SØKORTRETTELSER 51-52

CHART CORRECTIONS

Rettelse nr. / Correction No. 474 - 484

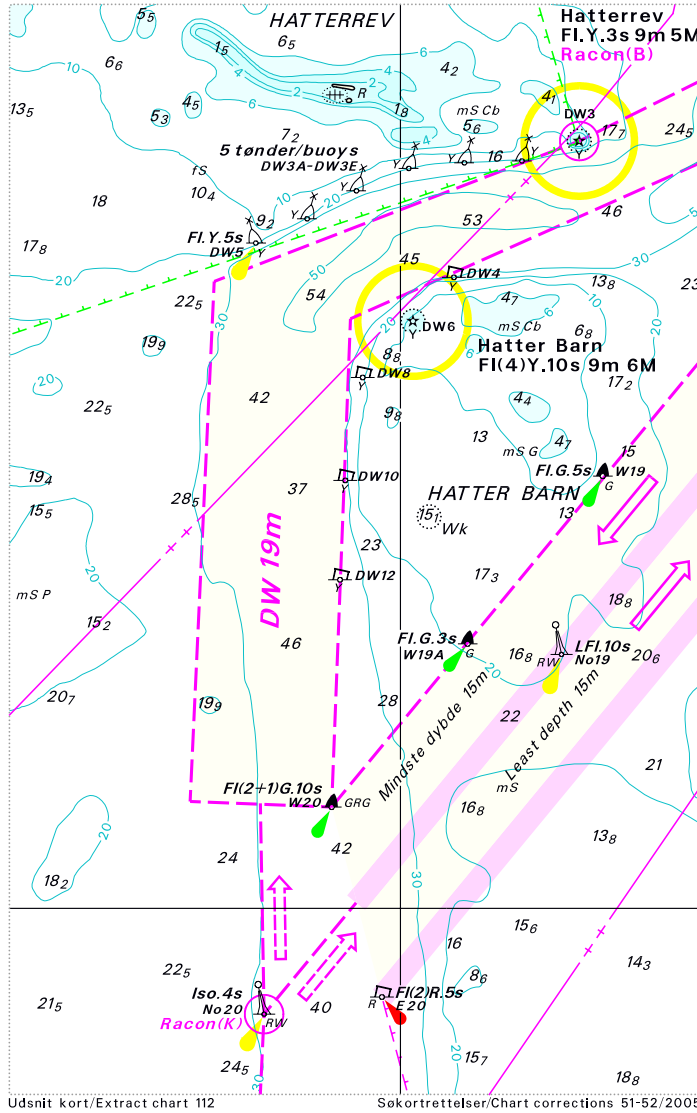
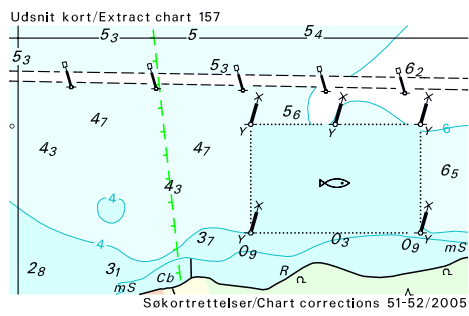
Erstat noten Territorialgrænse med ny note vist på side 6.

Replace the note Limit of territorial sea by the new note shown on page 6.

Udtag “nr. 629 af 22.12.1976 og“ i noten Fiskerigrænse.

Delete ”no 629 dated 22.12.1976 and” in the note Fishery Limit.

TERRITORIALGRÆNSE

Basislinien for 3M territorialgrænsen er vist iht. anordning nr. 191 af 27.05.1963, ændret ved anordning nr. 636 af 06.09.1991 samt anordning nr. 1004 af 15.10.2004. Ved afsætning af punkterne er anvendt de navngivne lokaliteter og ikke de anførte positioner.

LIMIT OF TERRITORIAL SEA

The territorial sea baseline is shown in accordance to executive order no 191 dated 27.5.1963, changed by executive order no 636 dated 06.09.1991 and executive order no 1004 dated 15.10.2004. The points are laid down according to the named localities and not to the positions mentioned.

FISKERIGRÆNSE

Vedrørende fiskerigrænsen henvises til bekendtgørelse nr. 225 af 1.6.1983.

FISHERY LIMIT

Regarding the fishery limit, reference is made to executive order no 225 dated 1.6.1983.
